TERMINAL GNL NEL PORTO CANALE DI CAGLIARI PROGETTO AUTORIZZATIVO

MODULO 3 - ANALISI DEL RISCHIO-ALLEGATO 3.2 - FOGLI DI LAVORO DELL'HAZOP

7 - RAPPORTO PRELIMINARE DI SICUREZZA

D 07 RI 31 ADR R00

P&ID BRACCI DI CARICO IN BANCHINA
09 - DIAGRAMMI DI FLUSSO

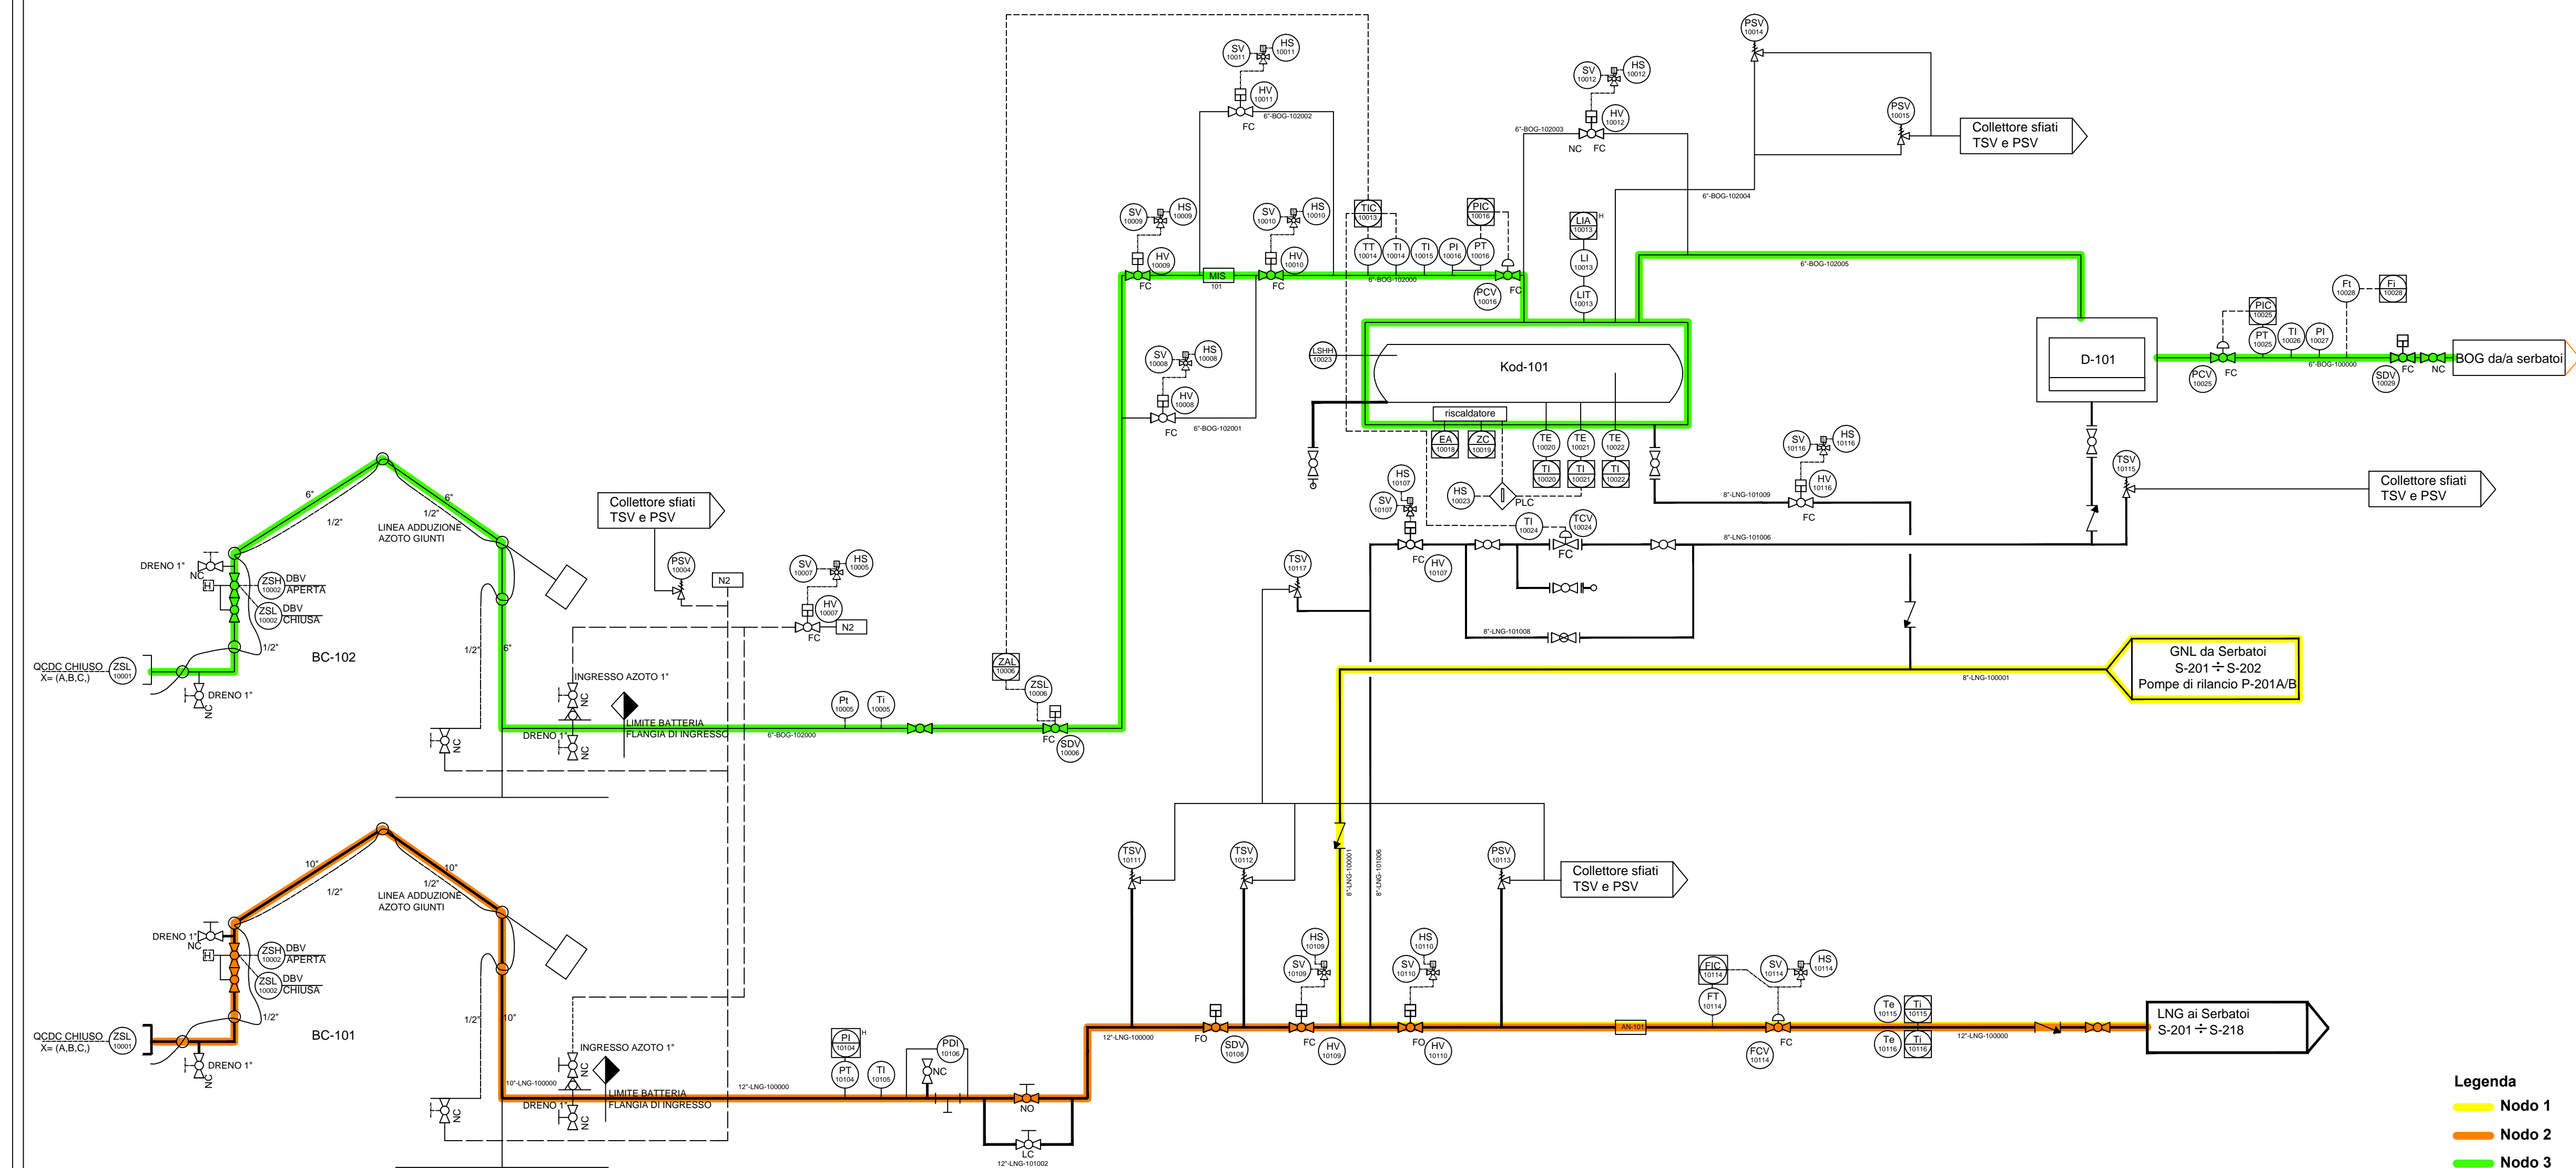
Parametro	Parola guida	#	Cause	Conseguenze	Protezioni / Note	Raccomandazioni	Rif.
Flusso	No	1	Fallimento della pompa P-201A	Preraffreddamento della linea non effettuato, Temperatura Più nella linea.	FIC-201111 con indicazione della portata in sala controllo; Stato pompa riportato a DCS; Pompa spare P-201B attivata manualmente;		
		2	Fallimento del FCV-201112 in chiusura.	Preraffreddamento della linea non effettuato, Temperatura Più nella linea.	FIC-201111 con indicazione della portata in sala controllo; Stato pompa riportato a DCS; Pompa spare P-201B attivata manualmente;		
				Aumento della pressione nella linea fino alla pressione di shut off della pompa P-201A con conseguenti problemi meccanici delle linee.	DP della linea superiore alla pressione di SO della pompa: 16 barg. PI-20109 riportato a DCS FIC-201111 con indicazione dello stato a DCS	Verificare specifiche di progetto linee	01_01
		3	Chiusura della HV-20001 / Chiusura HV10110	Aumento della pressione nella linea fino alla pressione di shutoff della pompa P-201A, conseguenti problemi meccanici delle linee.	DP della linea superiore alla pressione di SO della pompa: 16 barg. PI-20109 riportato a DCS Stato valvole riportato a DCS.	01_01

4	Chiusura spuria della FCV-10114.	Aumento della pressione nella linea fino alla pressione di shutoff della pompa P-201A, conseguenti problemi meccanici delle linee.	DP della linea superiore alla pressione di SO della pompa: 16 barg.		
Flusso	Meno	1	Non significativo				
Flusso	Più	1	Malfunzionamento inverter pompa P-201A / Malfunzionamento FIC/FCV 201111 / Malfunzionamento FCV 10114	Raffreddamento repentino della linea con possibile shock termico delle linee e conseguenti danni meccanici.	TD minima (-196°C) della linea inferiore alla TO del GNL (-150°C).		
Flusso	Inverso	1	Non ammissibile nell'assetto studiato (presenza di valvole di non ritorno).				
Flusso	Maldiretto	1	Malfunzionamento della TCV-10024 in apertura quando non richiesto.	GNL in arrivo al D-101 e sulle linee della fase gas .	Rilievi indiretti dalla strumentazione della fase gas. HV 10110 (HV 10107) a monte della TCV-10024.

Parametro	Parola guida	#	Cause	Conseguenze	Protezioni / Note	Raccomandazioni	Rif.
Flusso	No	1	Fermata pompa nave	Mancato trasferimento GNL senza conseguenze rilevanti per la sicurezza.	Rilievi da misure operative di processo.		
		2	Chiusura spuria della SDV-10108/ HV-10110	Aumento di pressione sul tratto intercettato senza conseguenze sulla sicurezza.	DP delle linee progettate in accordo alla OP di trasferimento (DP linee maggiore OP di trasferimento).		
		3	Allontanamento della nave in condizione di emergenza.	Possibile rilascio di GNL dai bracci di carico (limitatamente al tratto di tubazione compreso tra le due valvole di brack away).	Presenza del sistema PERC (Powered Emergency Release Coupling) che garantisce il rilascio di limitati quantitativi di sostanza.		
Flusso	Meno	1	Non significativo nel caso in esame.				
Flusso	Più	1	Malfunzionamento del FCV-10114 in apertura.	Maggiore portata di GNL verso serbatoi con conseguente aumento di velocità di riempimento dei serbatoi e possibile aumento di formazione di BOG nei serbatoi.	Linee del BOG dimensionate adeguatamente (invio di BOG allineato alla nave metaniera).

Riferimento Flusso Più al nodo 3 (fase gas di ritorno alla nave metaniera).			
Flusso	Inverso	1	Non ammissibile				
Flusso	Maldiretto	1	Non ammissibile (occorre almeno un doppio malfunzionamento contemporaneo.rroro				
Temperatura	Più	1	Problematiche in fase di preraffreddamento linea (vedi Flusso No nodo 1).	Raffreddamento repentino della linea con possibile shock termico delle linee con eventuali danni meccanici.	TD minima (-196°C) della linea inferiore alla TO (-150°C) del GNL.		
Temperatura	Meno	1	Non significativo nel caso in esame.				
Temperatura	Criogenico	1	Non significativo nel caso in esame.				
Pressione	Più	1	Anomalie durante il settaggio della pressione di scarico da nave metaniera.	Alta pressione nella linea di trasferimento GNL.	PI-10104 sulla linea di trasferimento LNG a serbatoi con allarme di alta pressione riportato a DCS.		
Pressione	Meno	1	Anomalie durante il settaggio della pressione di scarico da nave metaniera.	Nessuna conseguenza significativa per sicurezza, aumento dei tempi di scarico nave.	PI-10104 riportato a DCS. Rilievi indiretti dalle misura della portata.	Prevedere allarme di bassa pressione sul PT-10104 riportato a DCS.	02_01

Parametro	Parola guida	#	Cause	Conseguenze	Protezioni / Note	Raccomandazioni	Rif.
Livello	Meno	1	Non significativo nel nodo in esame				
Livello	No	1	Non significativo nel nodo in esame				
Altro	Problemi specifici di mancanza reti di servizio	1	Non significativo nel nodo in esame				
Altro	Problemi specifici di avviamento	1	Non significativo nel nodo in esame				
Altro	Problemi specifici di fermata	1	Necessità di movimentare il liquido dalla linea intercettata tra banchina e serbatoio in seguito a scarico di GNL da nave metaniera.	In caso di linea intercettata formazione di fase gas con superamento della DP della linea con danneggiamento meccanico della linea stessa.	Presenza di PSV sulla linea di trasferimento da banchina a serbatoio. PI-10104 sulla linea di trasferimento LNG a serbatoi con allarme di alta pressione riportato a DCS.	Prevedere di procedurizzare le operazioni dopo il trasferimento da nave metaniera mantenendo l'apertura della FCV 20105 in modo da consentire la movimentazione e la respirazione del GNL verso serbatoio.	02_02

Parametro	Parola guida	#	Cause	Conseguenze	Protezioni / Note	Raccomandazioni	Rif.
Flusso	No	1	Chiusura spuria SDV-10029.	Flusso di BOG non arriva a KOD-101.		Prevedere che durante lo scarico nave metaniera (trasferimento LNG ai serbatoi) il TIC-10013 sia escluso dal funzionamento e che venga riattivato prima delle operazioni di trasferimento GNL per il caricamento bettoline.	03_01
				Alta pressione nel serbatoio allineato, con conseguente possibile sovrappressione del serbatoio.	PIC-20123 con indicazione riportata a DCS. Presenza di PSV su serbatoio GNL allineato (n.4).		
		2	Chiusura spuria HV-10010 / HV-10009	Alta pressione nei serbatoio allineato, KoD-101 e linea gas, con conseguente possibile sovrappressione del serbatoio.	PI-10016 con indicazione riportata a DCS. PI-10025 con indicazione riportata a DCS. Indicazione di bassa portata da FI 10028. PIC 20123 con indicazione riportata a DCS. Presenza di PSV: su KOD-101 (n.2), su serbatoio GNL allineato (n.4).

3	Valvola manuale sulla linea del BOG a banchina rimasta chiusa (errore allineamento).	Alta pressione nel serbatoio allineato, KoD-101 e linea gas con conseguente possibile sovrappressione del serbatoio.	PIC-20123 con indicazione riportata a DCS. Presenza di PSV su: su KOD-101 (n.2), su serbatoio GNL allineato (n.4).		
Flusso	Meno	1	Riferimento Flusso No				
Flusso	Più	1	Non significativo nel nodo analizzato (il Flusso più del nodo 2 NON determina effetti di rilievo per aspetti di sicurezza).				
Flusso	Inverso	1	Pressione del circuito serbatoio inferiore alla pressione della nave metaniera.	Ritorno di BOG da nave metaniera fino a serbatoio, senza problemi di carattere di sicurezza.	Pressione della nave metaniera controllata e segnalata in sala controllo. PIC-10016 con indicazione a DCS.		
Flusso	Maldiretto	1	Malfunzionamento in apertura della HV-10116 (collegamento fase BOG con fase liquida) senza effetti significativi per la sicurezza (presenza di VDR che impediscono l'ingresso di GNL su BOG).	Nessuna conseguenza di rilievo.	Valvola HV con indicazione della posizione (fine corsa) a DCS

Parametro	Parola guida	#	Cause	Conseguenze	Protezioni / Note	Raccomandazioni	Rif.
Pressione	Più	1	vedi Flusso No 1, 2, 3	Possibile superamento della PD del KOD-101.	Vedere protezione del Flusso No 2. PSV-10014 PSV-10015		
		2	Malfunzionamento in chiusura del PIC-10025.	Possibile superamento della pressione del serbatoio di GNL allineato.	PIC 20123 sulla linea di gestione del BOG con indicazione riportata a DCS. PSVs a protezione del serbatoio di GNL.		
Pressione	Meno	1	Non significativo nel caso in esame.				
Livello	Più	1	Non significativo nel caso in esame.				
Livello	Meno	1	Non significativo nel caso in esame.				
Livello	No	1	Non significativo nel caso in esame.				
Altro	Problemi specifici di mancanza reti di servizio	1	Non significativo nel nodo in esame				
Altro	Problemi specifici di avviamento	1	Non significativo nel nodo in esame				
Altro	Problemi specifici di fermata	1	Non significativo nel nodo in esame

<i>Studio</i>	Terminale Costiero GNL - Cagliari	
	<i>Cliente</i>	ISGAS	
	<i>Impianto</i>	Terminal GNL	
	<i>Hazop chairman / segretario</i>	A. Cherici / E. Casu	
	<i>Team</i>	Vedi Attendance list	
Nodo n.	Descrizione	Raccomandazione	Rif.
Nodo #01	Fase di preraffreddamento linee di trasferimento GNL	Verificare specifiche di progetto linee	01_01
Nodo #02	Bracci di carico e linee di trasferimento GNL	Prevedere allarme di bassa pressione sul PT-10104 riportato a DCS.	02_01
		Prevedere di procedurizzare le operazioni dopo il trasferimento da nave metaniera mantenendo l'apertura della FCV 20105 in modo da consentire la movimentazione e la respirazione del GNL verso serbatoio.	02_02
Nodo #03	Bracci di carico e linea di trasferimento della fase gas (BOG) a nave metaniera	Prevedere che durante lo scarico nave metaniera (trasferimento LNG ai serbatoi) il TIC-10013 sia escluso dal funzionamento e che venga riattivato prima delle operazioni di trasferimento GNL per il caricamento bettoline.	03_01

**P&ID SERBATOI CRIOGENICI
 09 - DIAGRAMMI DI FLUSSO**

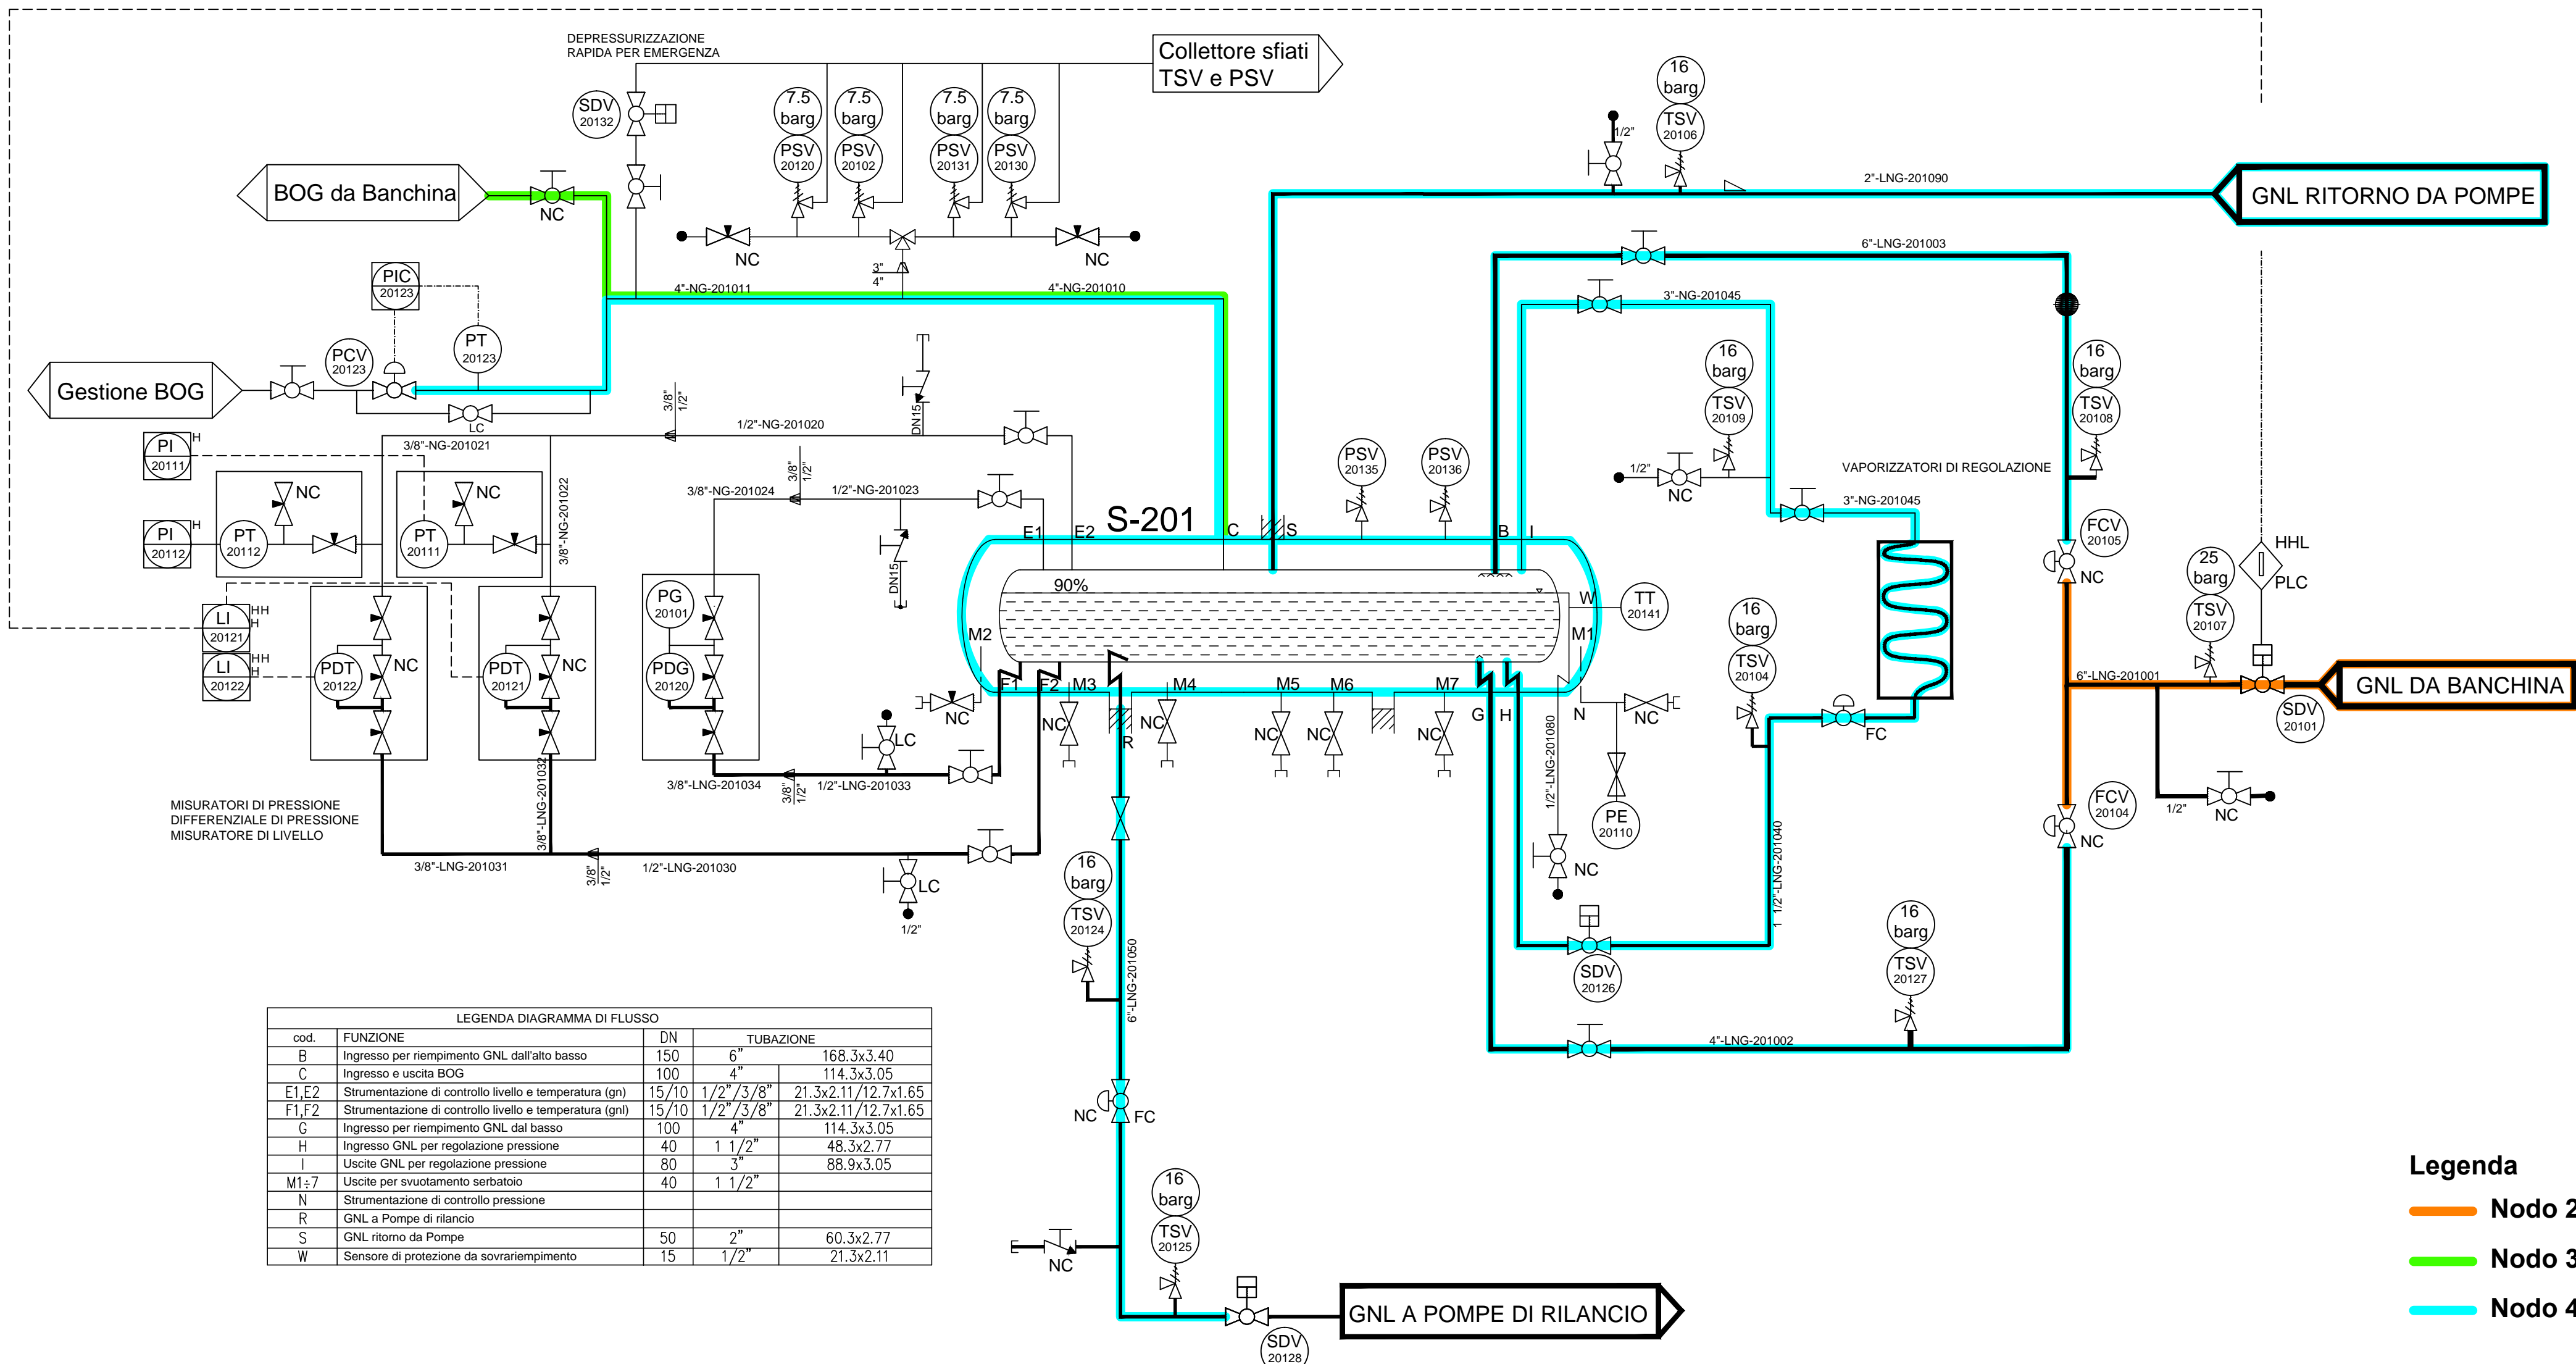
Parametro	Parola guida	#	Cause	Conseguenze	Protezioni / Note	Raccomandazioni	Rif.
Flusso	No	1	Non significativo nel caso in esame.				
Flusso	Meno	1	Non significativo nel caso in esame.				
Flusso	Più	1	Non significativo nel caso in esame.				
Flusso	Inverso	1	Non significativo nel caso in esame.				
Flusso	Maldiretto	1	Non significativo nel caso in esame.				
Temperatura	Più	1	Non significativo nel caso in esame.				
Temperatura	Meno	1	Non significativo nel caso in esame.				
Temperatura	Criogenico	1	Non significativo nel caso in esame.				
Pressione	Più	1	Malfunzionamento PIC-20123 in chiusura.	Alta pressione nel serbatoio con conseguente sovrappressione nel serbatoio.	PI-20111 con allarme di alta e bassa pressione riportata a DCS. PI-20112 con allarme di alta e bassa pressione riportata a DCS. Presenza di valvole di sicurezza PSV (n.4)	Aggiungere valvole manuali a monte e valle della PCV-20123 per renderla bypassabile e permetterne la manutenzione.	04_01

2	Apertura della valvola manuale della linea di GNL in ingresso al vaporizzatore di regolazione della pressione.	Alta pressione nel serbatoio con conseguente sovrappressione nel serbatoio.	PCV-20123 di regolazione della pressione all'interno del serbatoio. PI-20111 con allarme di alta e bassa pressione riportata a DCS. PI-20112 con allarme di alta e bassa pressione riportata a DCS. Presenza di valvole di sicurezza PSV (n.4).		
Pressione	Meno	1	Malfunzionamento PIC-20123 in apertura.	Bassa pressione nel serbatoio, senza effetti rilevanti per la sicurezza/processo.	PI-20111 con allarme di alta e bassa pressione riportata a DCS. PI-20112 con allarme di alta e bassa pressione riportata a DCS. Presenza di valvole di sicurezza PSV (n.4)	04_01	
Pressione	Vuoto	1	Non significativo.				
Livello	Più	1	Errato allineamento-cambio serbatoio durante il trasferimento-riempimento GNL da nave metaniera.	Sovrariempimento serbatoio con invio di GNL a linea BOG con conseguente pressione più in circuito BOG.	LI-20122 allarmato per alto e con azione di blocco per altissimo (chiude SDV-20101) LI-20121 allarmato per alto e con azione di blocco per altissimo (chiude SDV-20101).

Livello	Meno	1	Errato allineamento-cambio serbatoio del quando in basso livello durante operazioni di scarico GNL .	Cavitazione pompa P-201 e possibile danneggiamento meccanico .	LI-20122 con indicazione riportata a DCS. LI-20121 con indicazione riportata a DCS. LSL-201105 su barrel pompa con blocco pompa.	Prevedere allarme di bassa-bassissima su LI-20122 ed LI 20121	04_02

Nodo #04	Serbatoio di stoccaggio GNL (S-201)	Aggiungere valvole manuali a monte e valle della PCV-20123 per renderla bypassabile e permetterne la manutenzione.	04_01
		Prevedere allarme di bassa-bassissima su LI-20122 ed LI 20121	04_02
Nodo #05	Baie di carico ATC	Prevedere valvole manuali a monte e valle della FCV 401109 per consentirne la manutenzione e valutare se necessario prevedere ulteriore misuratore di portata su linea valvola FCV 40116 (by pass)	05_01
		Prevedere una valvola di non ritorno sulla linea di mandata pompa (a cura vendor).	05_02
		Prevedere la pesa con allarme/blocco in caso di superamento del peso impostato (a cura vendor).	05_03
Nodo #06	Gestione BOG	-	-
Nodo #07	Sistema di vaporizzazione GNL	-	-
